LICITACIÓN ABREVIADA AMPLIADA Nro. 01/2024
**REPARACIÓN INTEGRAL DEL EDIFICIO DE LA OFICINA REGIONAL DE
PAYSANDÚ DEL INSTITUTO NACIONAL DE COLONIZACIÓN.**

PREGUNTAS PROVEEDORES:

ACLARACIONES AL LLAMADO:

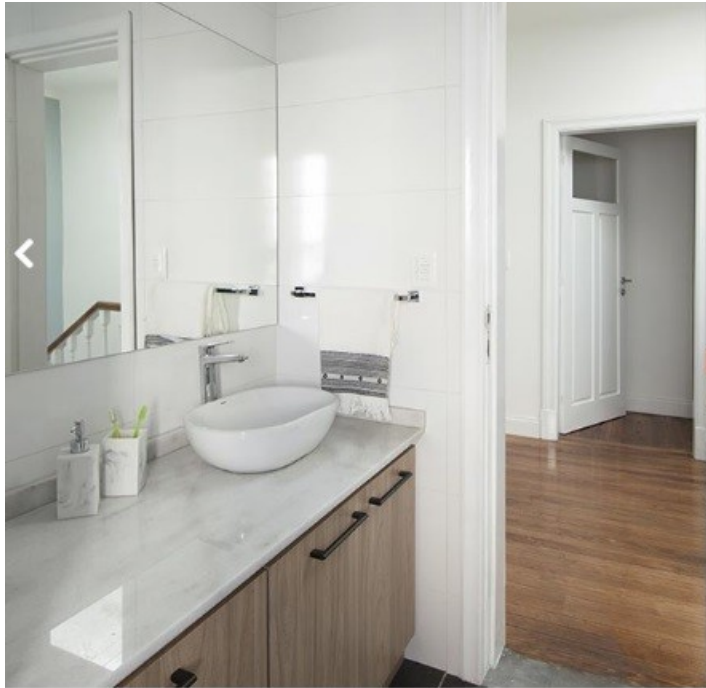
4) En el proyecto se deben incluir mamparas en aluminio y vidrio. Las mismas deben ser presupuestadas de acuerdo a la siguiente foto de referencia:

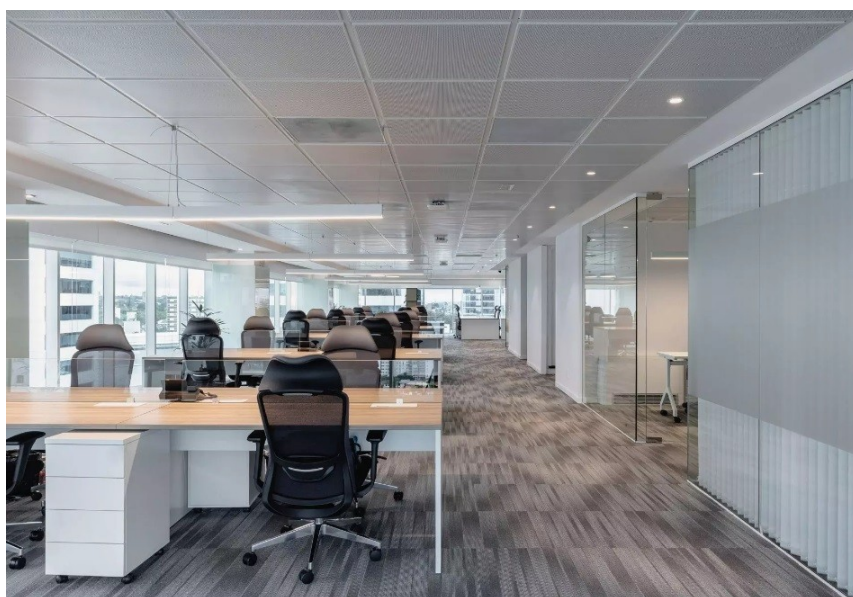
6) Se agrega foto referencia de la sala de reuniones a los efectos de la presupuestación acorde a la misma. La referencia se realiza en cuanto a el tabique de vidrio y aluminio, no se debe considerar los pavimentos ni cielorrasos.
